Zlepšení kvality vod horního povodí řeky Moravy - II. fáze

změnový list č.		Datum předložení	14. 05. 2015
Ev.č.	ZL-061-S-Z-SO 010/9.1	Datum schválení	18. 05. 2015
Objednatel	Vodohospodářská zařízení Šumperk, a.s., Jilová 6, 787 01 Šumperk		
Správce stavby	Sdružení API-VRV, vedoucí partner API spol. s r.o., Palackého 12, 150 56 Praha 5		
Zhotovitel	IMOS Brno, a.s., Olomoucká 174, 627 00 Brno		
Změnový list předkládá:	zhotovitel		
Charakter změny:	Práce neobsažené v ZDS **)	Oprava položek dle skutečnosti	
Stavba / objekt / úsek:	3. Město Zábřeh / SO 010/9.1 stoka B3 /navrtávka a propojení 2ks odboček		
Specifikace změny: Při realizaci stoky bylo zjištěno, že do stávající betonové stoky jsou napojeny dvě dešťové přípojky, které svádí dešťovou vodu z ul. Rybářská. Tato skutečnost není řešena v RDS. Je nutné navrtat a osadit sedla DN 200 a tak propojit přípojky do budované stoky DN 1200			
Předmětem změnového listu je:

Iniciační dopis ID-061-S-Z-SO 010/9.1 - Navrtávka a propojení 2ks odboček ul.Rybářská

NAVRTÁVKA A PROPOJENÍ 2ks ODBOČEK

3. Město Zábřeh / STOKA B3

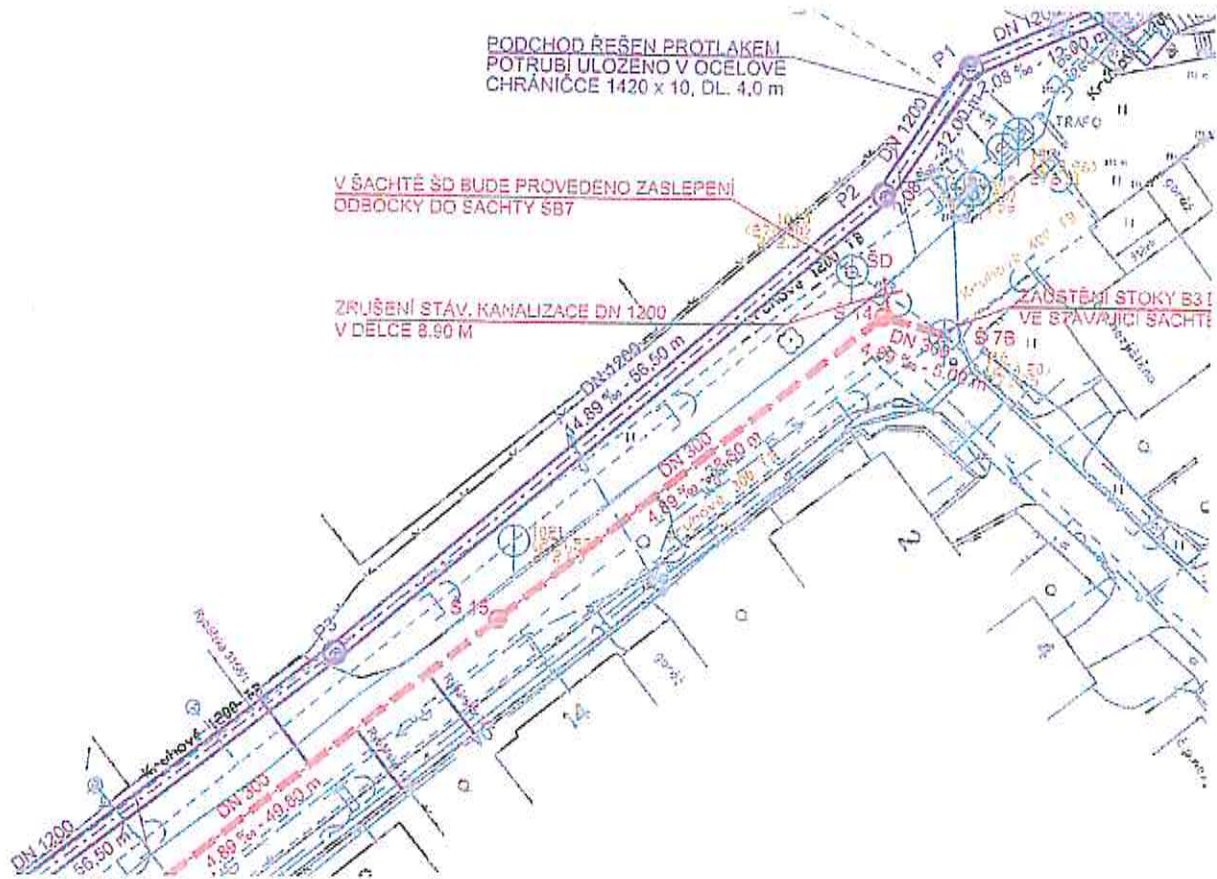
Při realizaci stoky bylo zjištěno, že do stávající betonové stoky jsou napojeny dvě dešťové přípojky, které svádí dešťovou vodu z ul. Rybářská a z areálu bývalého Ingstavu. Tato skutečnost není řešena v RDS.

Navrtání a osazení sedla DN200 a propojení do budované stoky DN1200.

Projektant s návrhem zhotovitele souhlasí, neboť konkrétní situaci nebylo možno předvídat. Napojení nalezených neznámých přípojek je nezbytné..
